LAUDO TÉCNICO – ESTRUTURA METÁLICA

Solicitante: **DEPARTAMENTO MUNICIPAL AUTÔNOMO DE ÁGUA E ESGOTO – DMAAE**

Edifício existente no quadrilátero entre as ruas Américo Rossi, Floriano Peixoto, Padre João Rabelo e Senador Júlio Brandão, no centro de Ouro Fino-MG

Data da inspeção: 23 de agosto de 2017

Vista parcial da tesoura e seus elementos principais

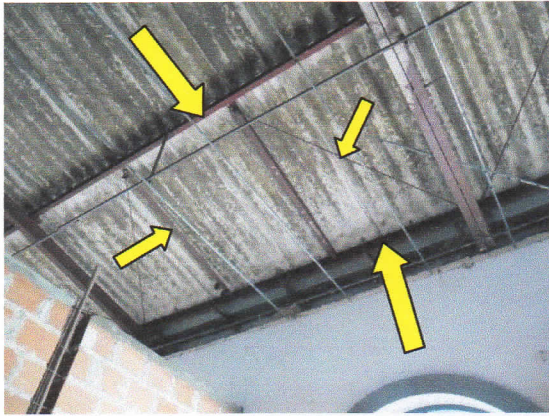
As tesouras, executadas com banzo inferior em dupla cantoneira de 2" x 3/16", banzo superior em perfil laminado tipo "I" 6" x 12,5, diagonais em cantoneira simples de 2" x 3/16" e montantes em dupla cantoneira de 1 ½" x 3/16", dispostas a cada 4,20m, são plenamente adequadas para suportar cargas superiores a 90 kgf/m² no vão livre 15,13m. Estarão sujeitas a carga inferior a 65kgf/m², considerando a sobrecarga da nova cobertura, forro, ventos, demais acidentais e utilidades de Norma (atual) de 25kgf/m².

Vista das terças e complementos estruturais

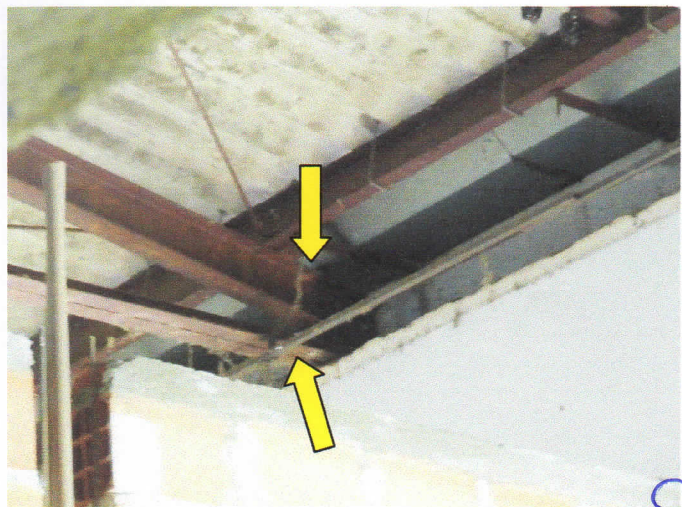
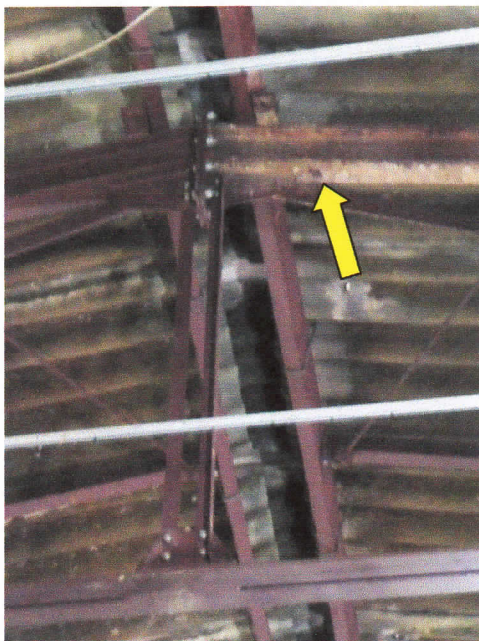
As terças em perfis de chapa dobrada do tipo "U" 150 x 50 x 3,04mm, dispostas entre si de até 2,25m sobre vãos de 4,20m (distância entre tesouras), devidamente alinhadas pelos seus complementos estruturais, são perfeitamente adequadas para receber o novo telhado com peso aproximado de 12kg/m², assim como o forro em gesso acartonado e sua estrutura auxiliar com peso total aproximado de 12kgf/m², acrescidos do peso próprio e das acidentais de Norma.
